Mission régionale d'autorité environnementale
Centre-Val de Loire

**Avis de la mission régionale
d'autorité environnementale
Centre-Val de Loire
sur l'implantation d'une centrale photovoltaïque sur la
commune d'Arpheuilles (18)
Permis de construire**

n°2020-3001

Illustration 2 : Plan d'implantation du projet (Source : Résumé non technique)

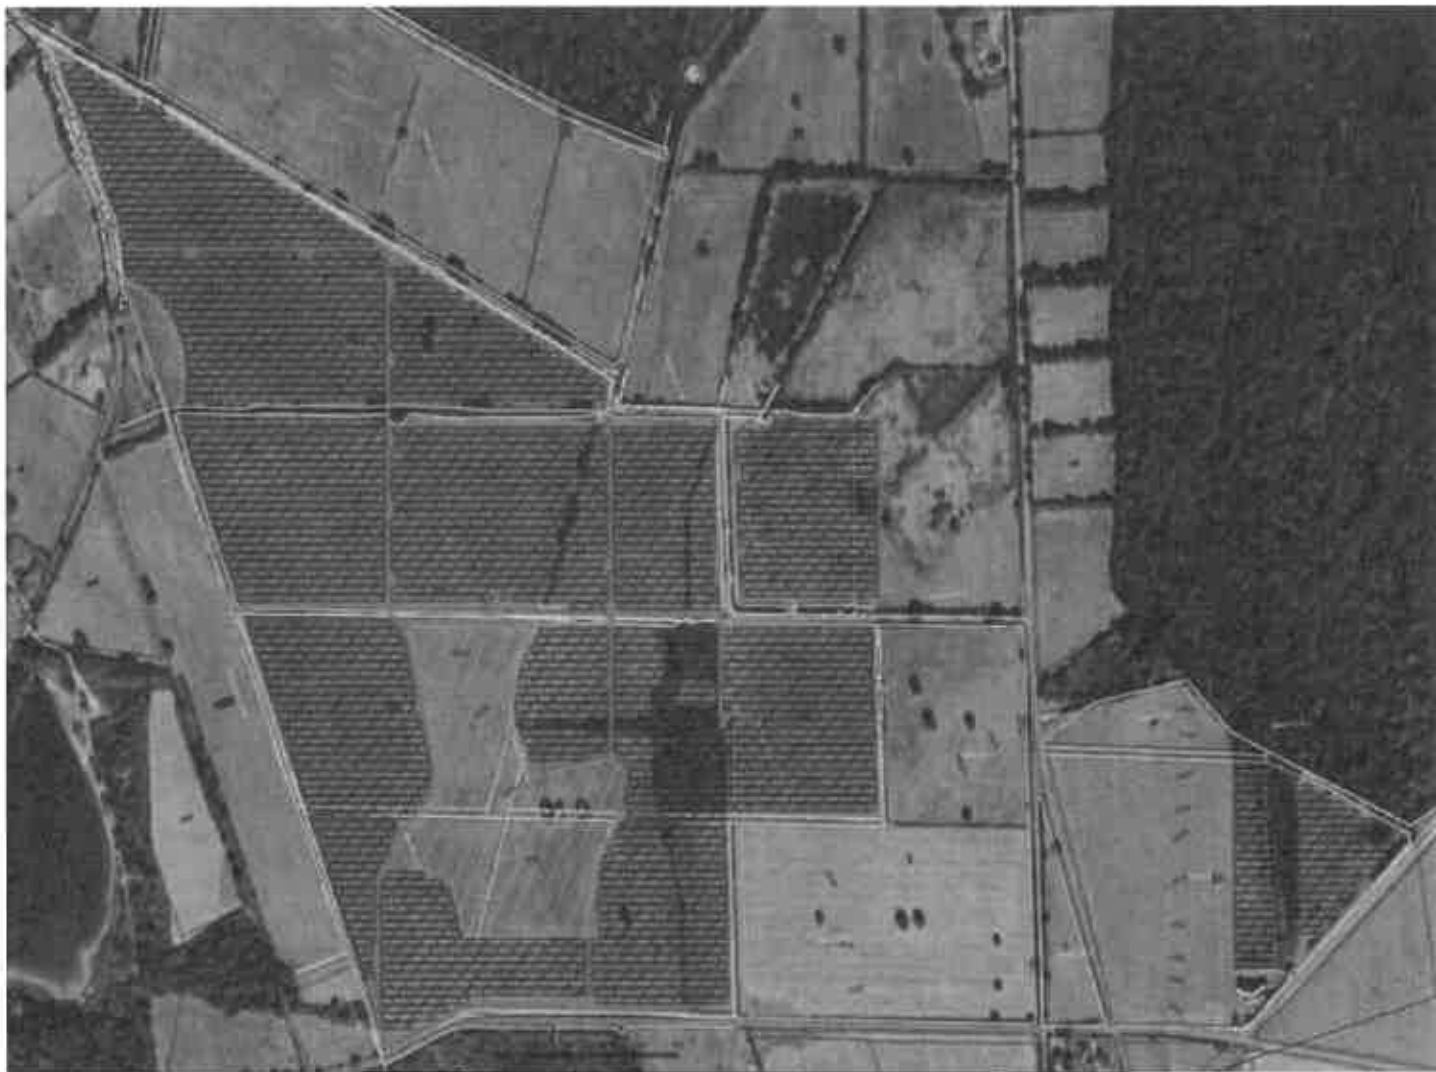
Sans revenir sur les interrogations concernant la qualification de plusieurs types d'habitats, l'autorité environnementale s'interroge sur cette assertion : le projet prévoit de disposer les panneaux photovoltaïques dans les prairies de fauche et les fourrés qui sont des secteurs présentant des enjeux moyens et assez forts, et de ne pas aménager à l'inverse les pâturages, cultures et prairies améliorées, qui sont des secteurs à plus faibles enjeux. La motivation écologique de ces choix n'apparaît pas.

L'autorité environnementale recommande de reconsidérer le parti d'aménagement retenu et de veiller à préserver en priorité les secteurs potentiellement à enjeux moyens à assez forts.
